## DOMANDE FREQUENTI O DI INTERESSE GENERALE

**Appalto Specifico n. 3171759 - Fornitura e posa in opera di arredi per aule e sala studio - immobile ex ENALC Hotel in via Bernardino da Monticastro, sede del nuovo Polo Universitario di Ostia**

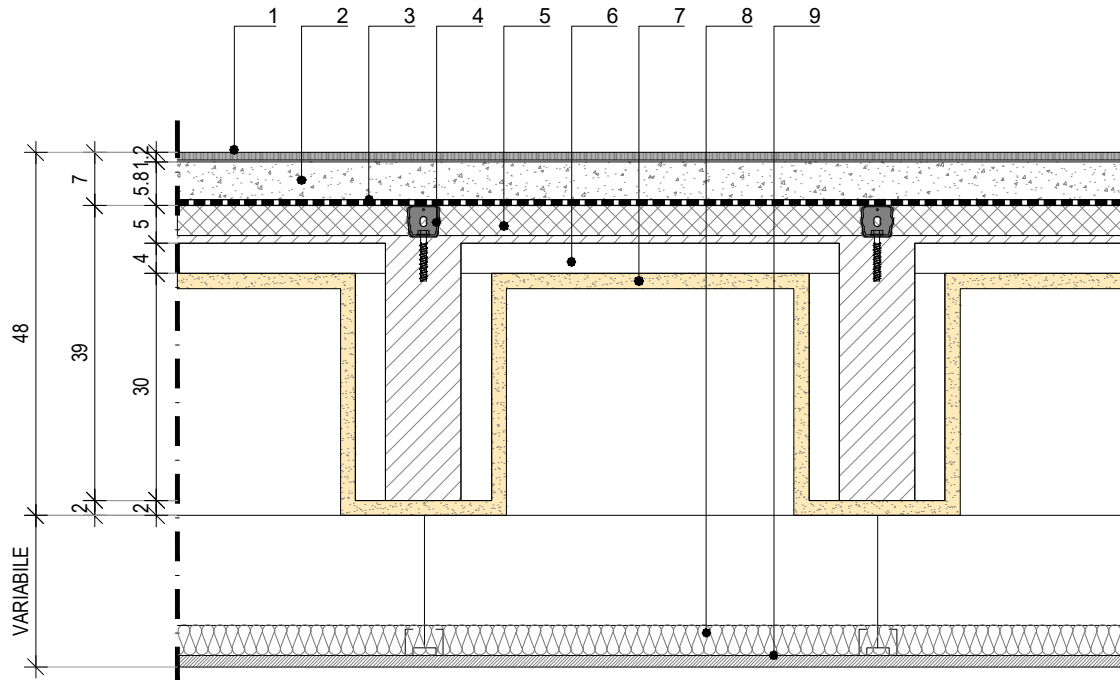
**esiste uno schema stratigrafico del pavimento?**

A.3.4. - Si allega particolare costruttivo del solaio. Le Aule sono in piano. Le sedute in linea con piano scrittura e saranno allineate come da elaborati grafici allegati al Capitolato Tecnico.

1. Pavimento (per il tipo di finitura si vedano piante delle finiture) sp. totale 12 mm
2. Massetto di posa alleggerito tipo LECAMIX FACILE o equivalente sp. 5 cm
3. Materassino acustico anticalpestio tipo ISOLMANT UNDERSPECIAL o equivalente sp. 8 mm
4. Connettore meccanico
5. Massetto strutturale tipo LECA 1600 o equivalente sp. 4 cm, realizzato su 1 cm di massetto esistente
6. Solaio esistente in laterocemento h. 34 cm
7. Protezione del solaio REI 60 realizzato con intonaco antincendio leggero, a base vermiculite e gesso tipo PROMASPRAY®-P300 o equivalente, in classe A1, applicato a spruzzo, sp. 20 mm
8. Isolamento in lana di vetro, sp 4 cm
9. Controsoffitto (per il tipo di finitura si vedano piante delle finiture)
